## 深圳市捷永通科技有限公司

>120		±0.50	ANGLE	±1°	TYPE NO.	TITLE: 半圆铜柱	
>30~120		±0.30	APPD. 检准:		型号: JYTH627112-180A	DWG. NO.: DW229-0	
>6~30		±0.20	CHKD. 审核:			SCALE: FULL	
0~6		±0.10	DR. 设计:		W.T. 易立峰	PAGE: 1/1	
MAT'L. 材质:	H59	重量:			REV.: Rb	UNI: mm[inch]	版次:

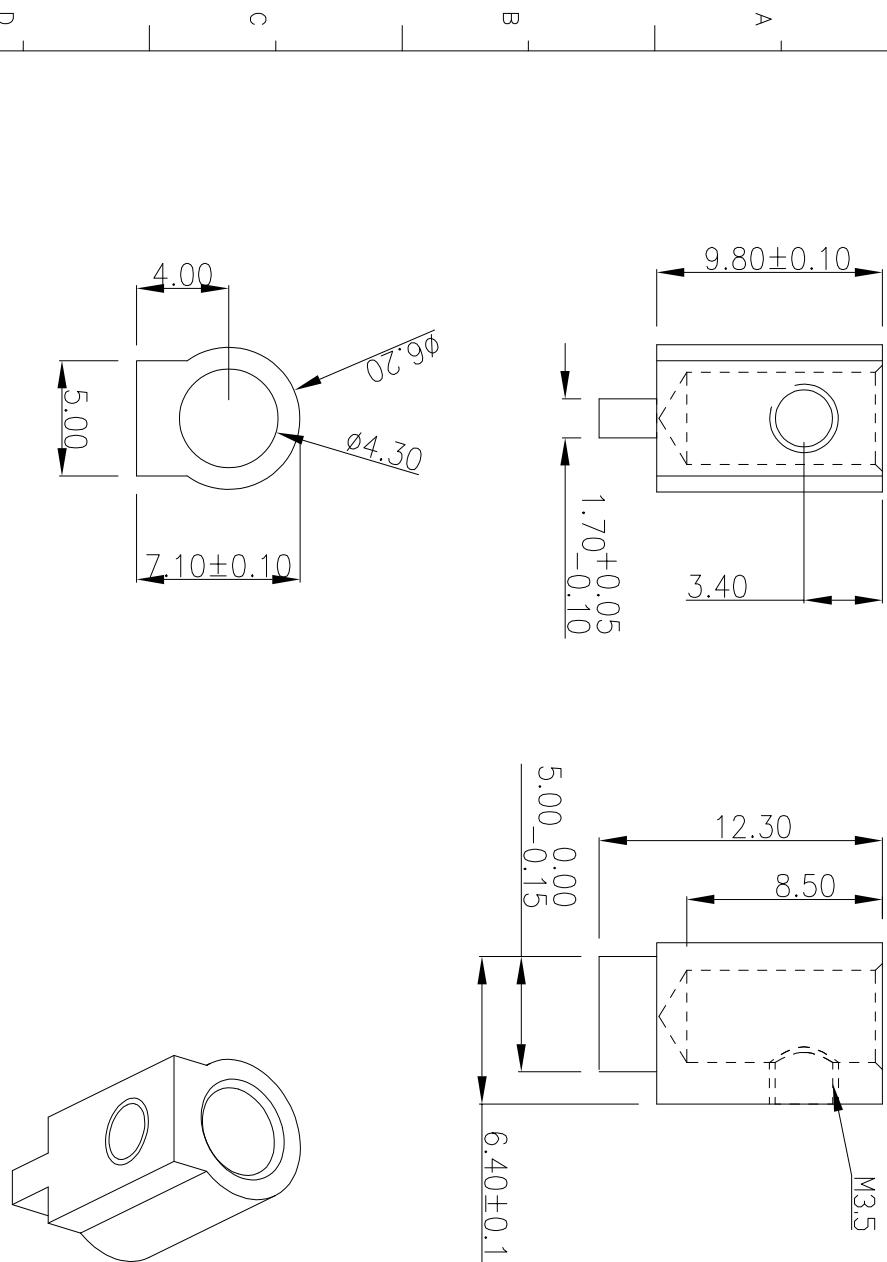
Rb	ECN003	增加技术要求	周湘华	
----	--------	--------	-----	--

- 不得有毛刺, 变形等缺陷。
- 表面酸洗, 应光亮, 无氧化, 严重划痕等。
- 螺纹通止规M3-6H要符合。
- 未注尺寸公差等级: GB/T1804-m级。
- 电气参数: 300V 32A
